敦賀発電所2号炉
ボーリング柱状図の記事欄に係るご指摘への回答
補足説明資料5
総点検結果(2)
②ボーリング柱状図記事欄以外の比較

令和2年6月4日
日本原子力発電株式会社

本資料は、ボーリング柱状図の記事欄以外について比較を行い、記載が変更されている箇所を抽出し、その内容、変更理由を確認したものである。

柱状図(70.00m～105.00m)

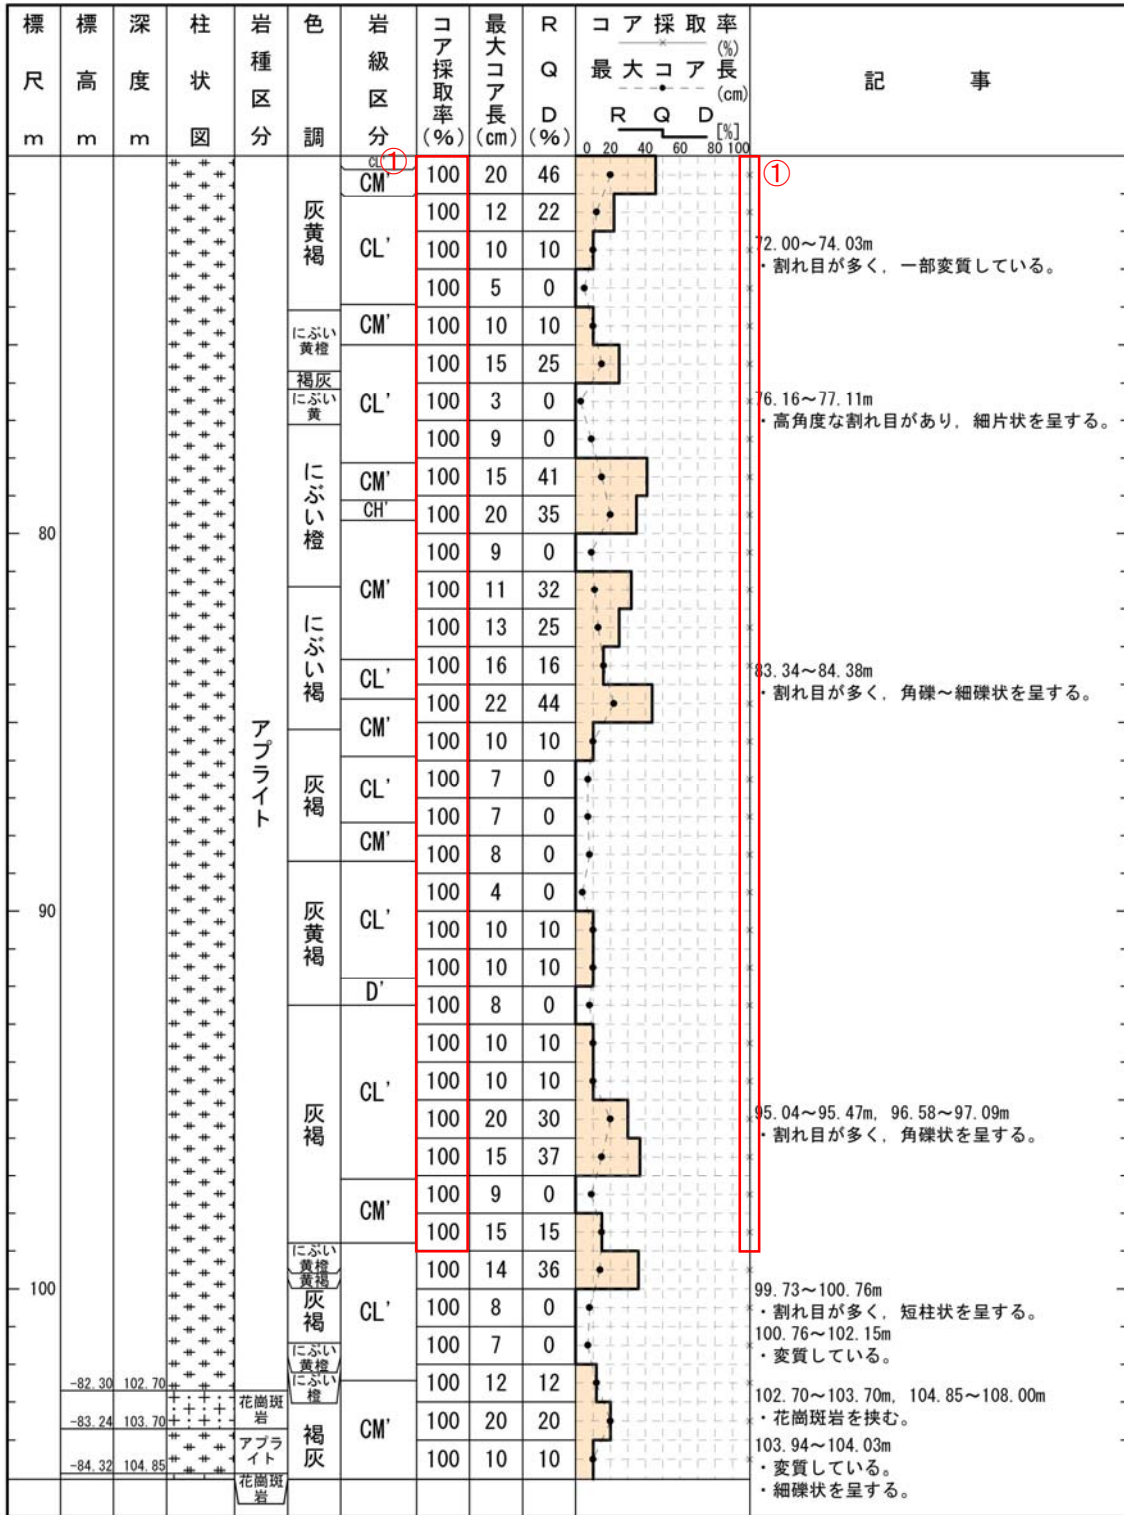
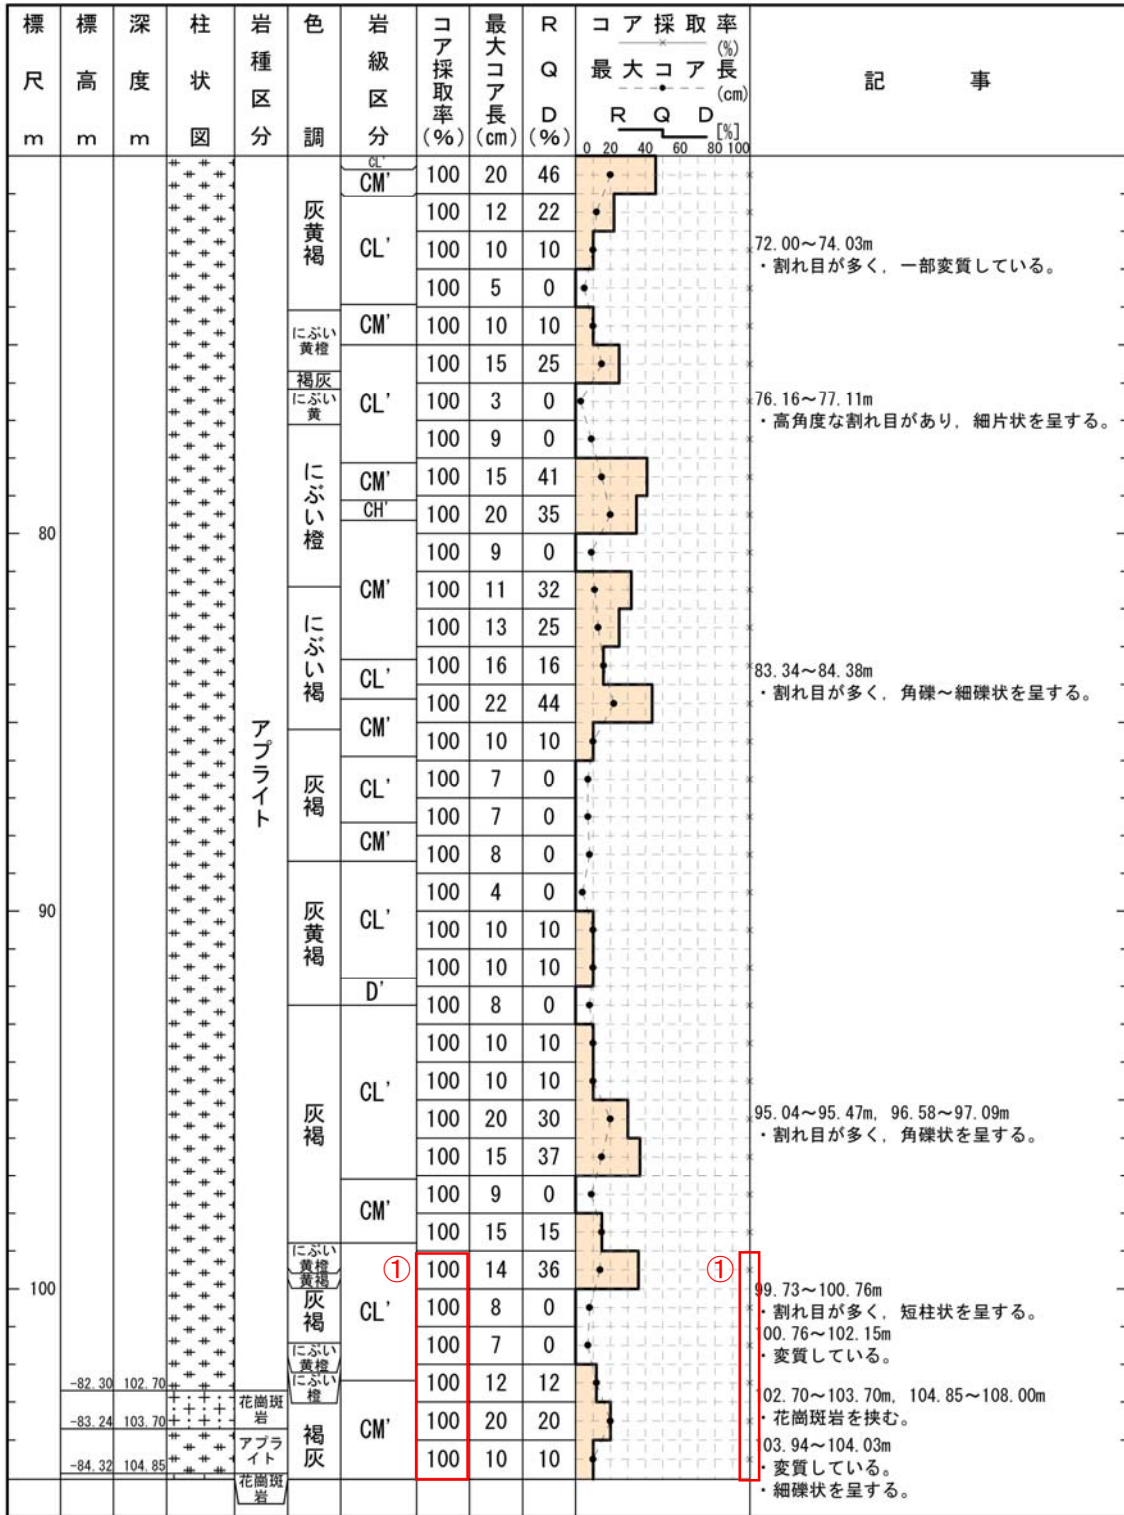
1-49(分類b)①
報告書の記載漏れを修正したため。

1-49(分類b)①
報告書の記載漏れを修正したため。

柱状図(105.00m～140.00m)

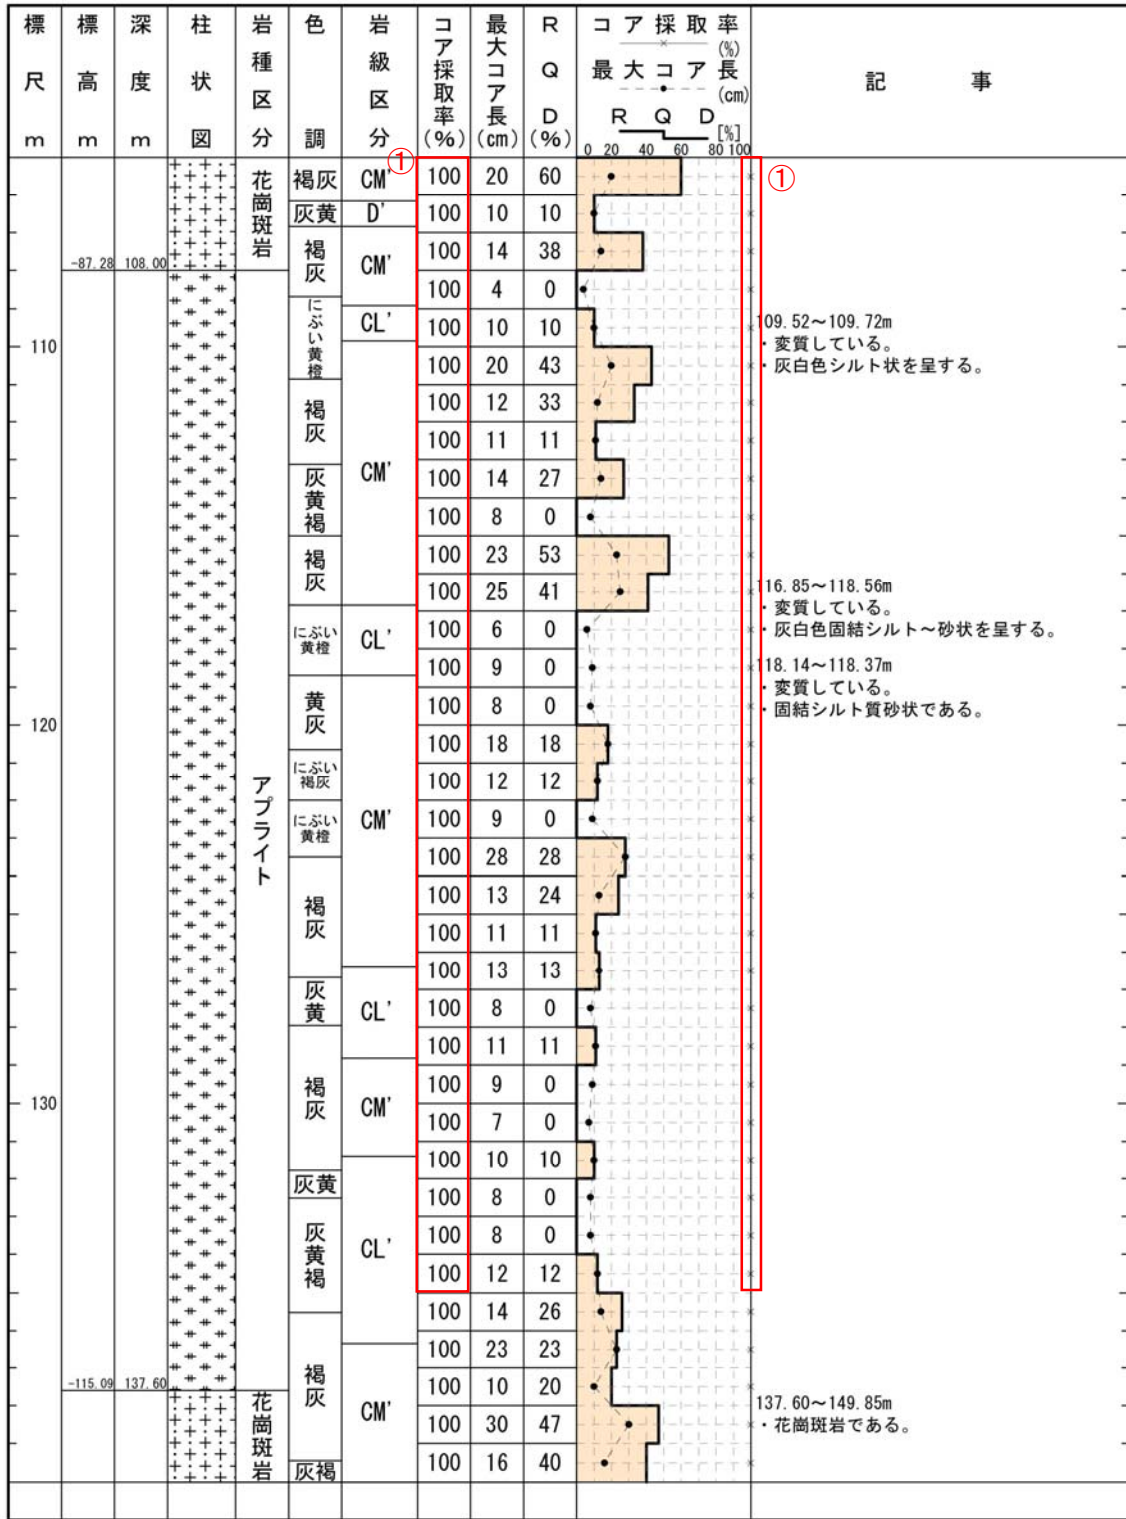
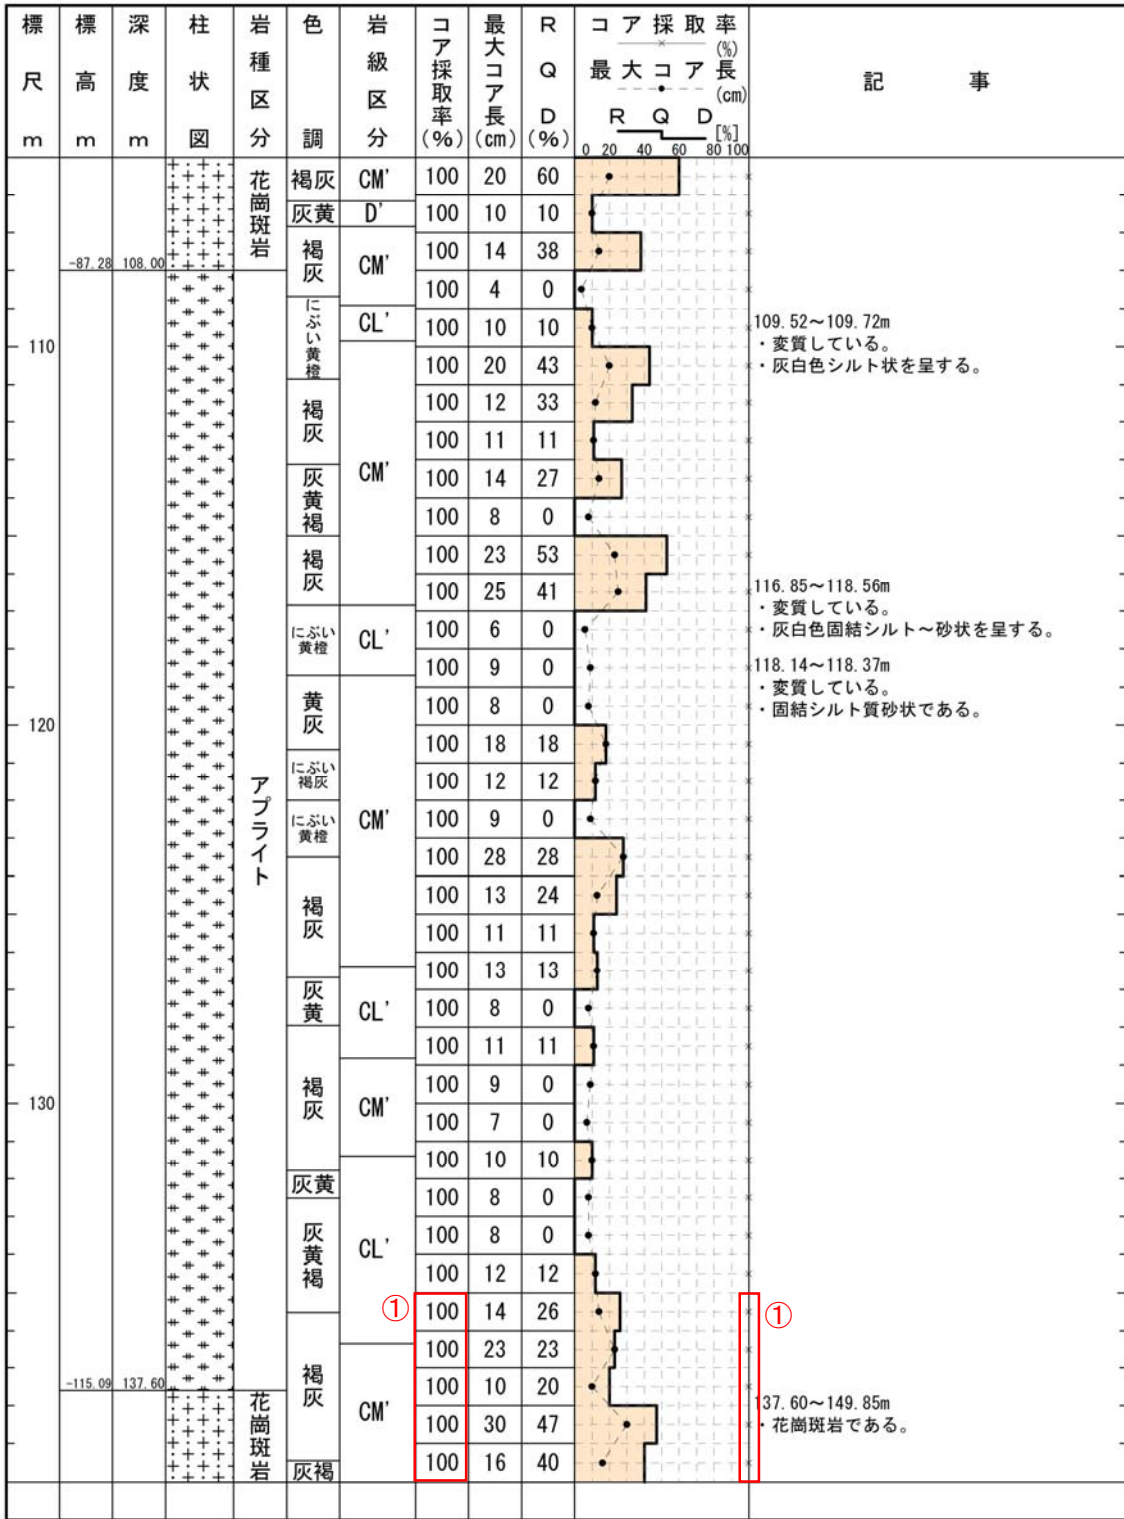
1-49(分類b)①
報告書の記載漏れを修正したため。

1-49(分類b)①
報告書の記載漏れを修正したため。

柱状図(140.00m～170.00m)

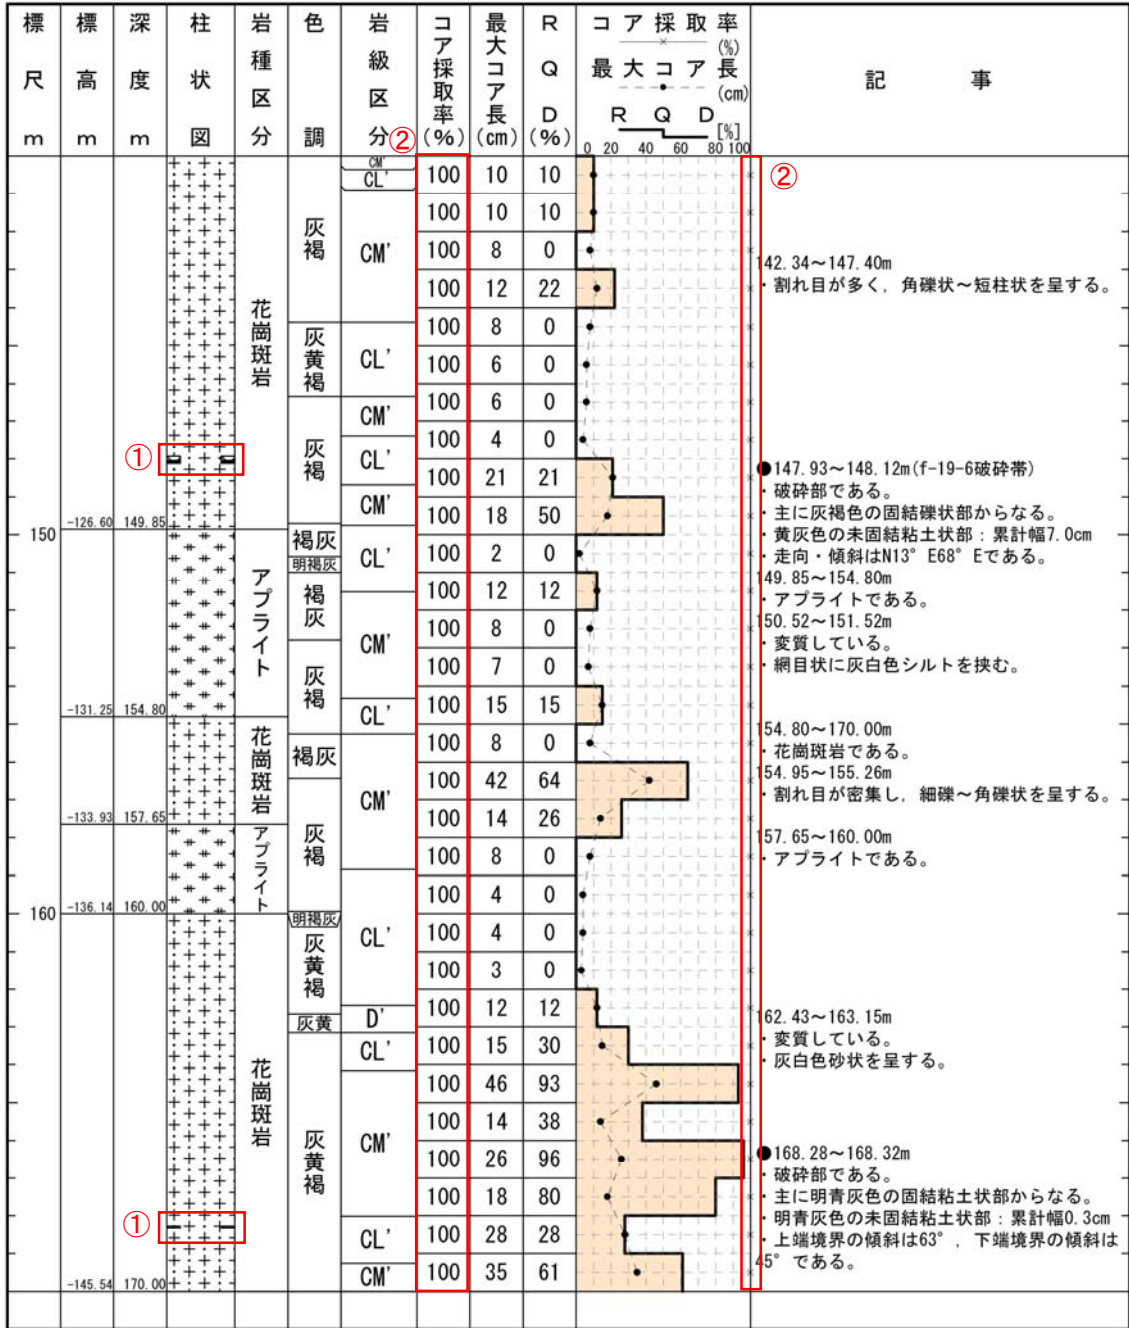
1-50, 1-51(分類d)①
記事欄の記載変更に伴う変更。(破碎部模様の変更)
1-49(分類b)②
報告書の記載漏れを修正したため。
